## 改善箇所説明図

### 基準不適合発生箇所

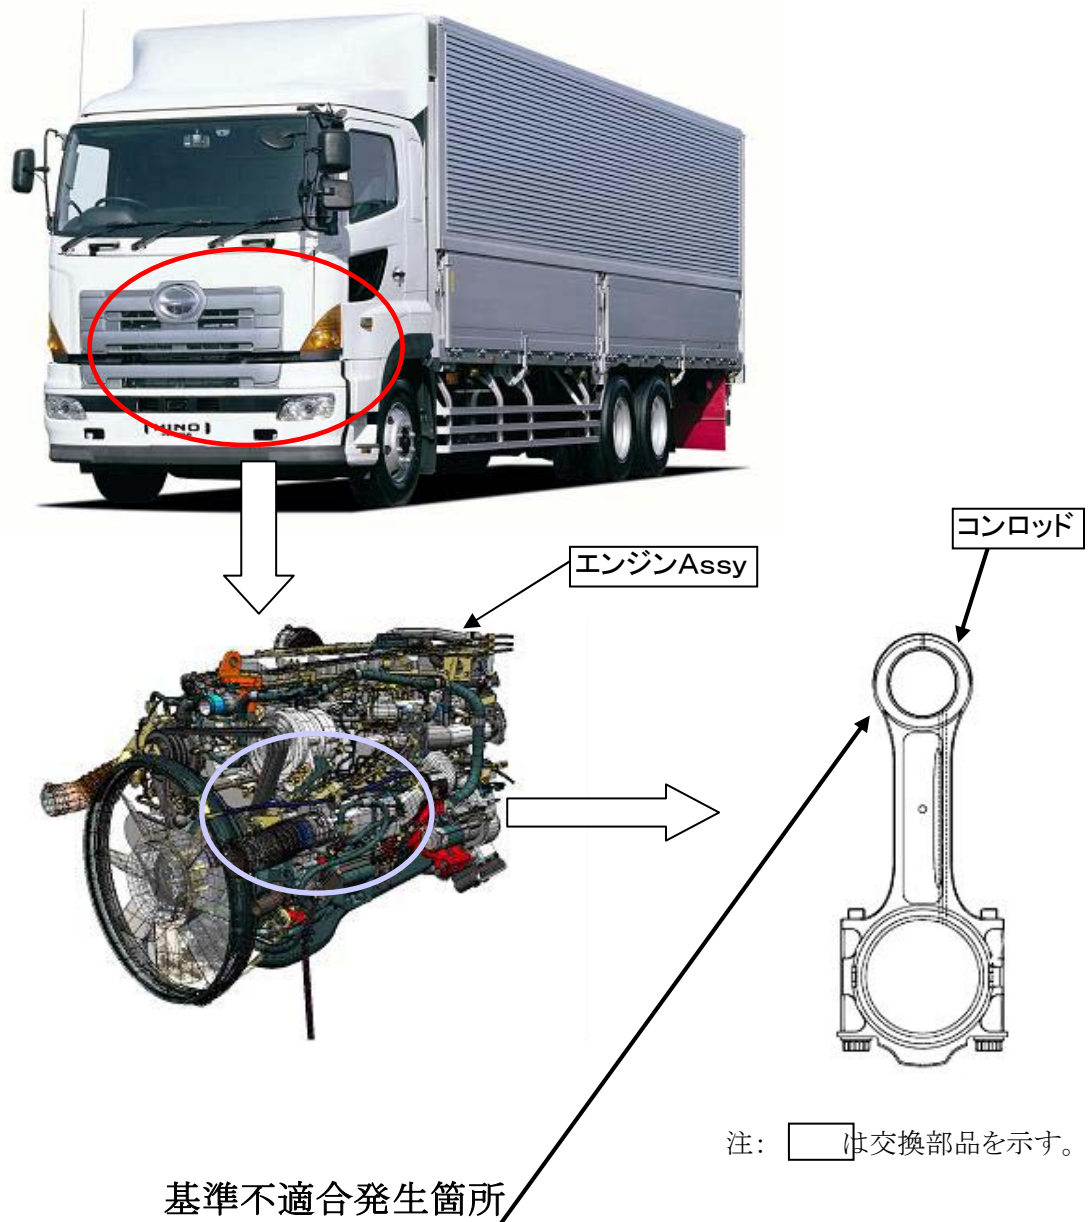
原動機のコンロッド小端部内面の加工工程が不適切なため、当該小端部のブッシュ圧入部の表面が粗くなっているものがある。そのため、そのまま使用を続けると、ブッシュに亀裂が生じ、破損することがあり、最悪の場合、コンロッドが破損してエンジンが停止するおそれがある。

全車両、エンジン一式を良品と交換する。

識別；改善済み車両には、車台番号打刻位置の末尾の下側に黄色ペイントを塗布する。
